Asunto: Solicitud de Otrosí Modificatorio por adición al Contrato de Obra No. CO1.PCCNTR.1942742, cuyo objeto es "CONTRATAR LA AMPLIACION Y ADECUACION DEL SISTEMA DE PRODUCCION DE ABONO A BASE DE ESTIERCOL DE OVEJO Y CABRO INCORPORANDO ACTIVADORES BIOLÓGICOS PARA LA SEDE GRANJA LOS ANDES DEL CENTRO AGROEMPRESARIAL Y TURISTICO DE LOS ANDES DEL SENA REGIONAL".

PRESUPUESTO ADICIONAL

DISEÑO MURO DE CONTENCION DE PATA

GEOMETRIA MURO TIPO 1
h=1.45m
ESCALA: 1/10 PLIEGO
ESCALA: 1/25 A3

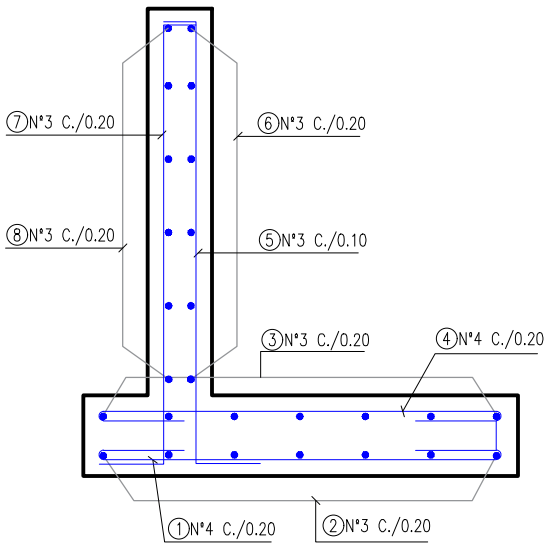
- Por la intensidad de las lluvias ocurridas durante toda la noche de los días 13, 14, 15, 16 y 17 de noviembre, se presentaron derrumbes en el corte y perfilado realizado por la retroexcavadora en el costado occidental del terreno, situación que aunada al hecho de que el sector donde se construye el proyecto, está en la parte baja del talud cuyas aguas de escorrentía y las que vierten 5 tubos de desagüe de las instalaciones de la granja Los Andes, llegan a este sector del talud en mención, es necesario en aras de garantizar la estabilidad del mismo y la estabilidad de la obra en temporada de lluvias, implementar obras adicionales que permitan controlar y manejar dichas aguas, de tal manera que a futuro no afecten el proyecto construido.

- Construcción de un muro de contención de pata, que servirá para contener o estabilizar el talud y evitar futuros deslizamientos sobre el patio de extendido construido y que incluye un filtro dren francés (se anexa diseño del muro).

Concreto 3000 PSI para Muro de Contención					
DESCRIPCIÓN	**ANCHO**	**ALTO**	**AREA**	**LONGITUD**	**VOLUMEN**
ELEVACIÓN	0,2	1,2	0,24	22	5,28
ZARPA	1,35	0,25	0,34	22	7,43
				V.TOTAL	12,71

SECCIÓN CUNETA–CORONA TALUD
L=33.00m

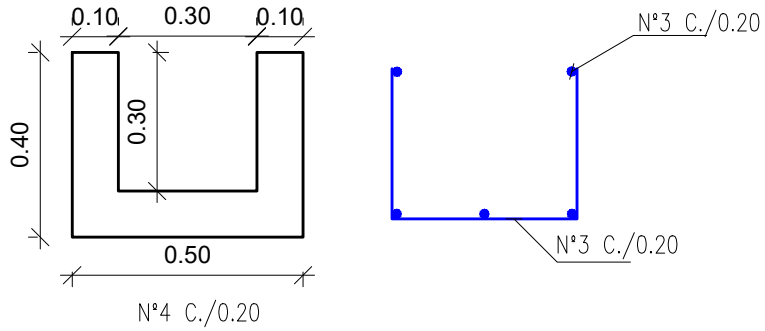
- Construcción de una cuneta de coronación que se construirá en la parte media del talud, con el fin de colectar las aguas que bajan por la pendiente natural del mismo y conducirlas hacia el área de descarga más próxima a la cuneta de la vía veredal, evitando de este modo la erosión del terreno, teniendo en cuenta la pendiente pronunciada de dicho talud (se anexa diseño de la sección de la cuneta).

Concreto 3000 PSI para Muro de Contención					
DESCRIPCIÓN	**ANCHO**	**ALTO**	**AREA**	**LONGITUD**	**VOLUMEN**
BASE	0,5	0,10	0,05	33	1,65
PAREDES (2)	0,10	0,30	0,03	33	1,98
				V.TOTAL	3,63
